LuK Service Info

TB1108

Part Nr. 635 3540 09 – 350mm JGVO

Manufacturer: ZETOR FORTERRA

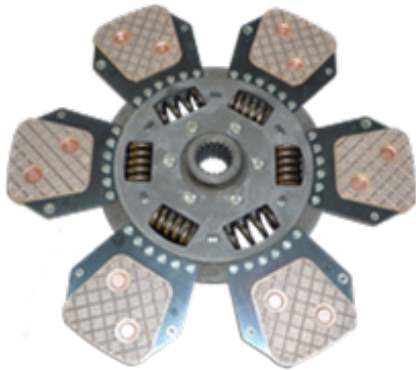
Fully interchangeable with existing clutches with no modifications required to vehicle or flywheel. A new fixation bolt set 411 0225 10 9 x M8 x 1.25 x 40mm + Conical washer is supplied with new designs.

635 3528 09

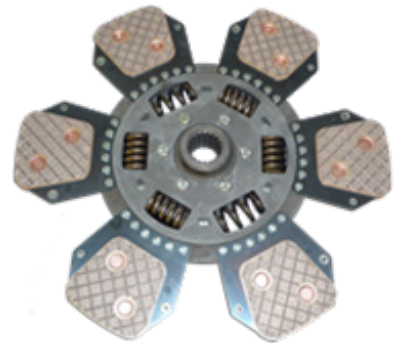
Info: New design / Neues Design / Nouvelle conception / Nuevo diseño / Nuovo disegno / Nuovo segno

Info: 635 3540 09 replaces / ersetzt / remplace / sustituye a / sostituisce 635 3528 09
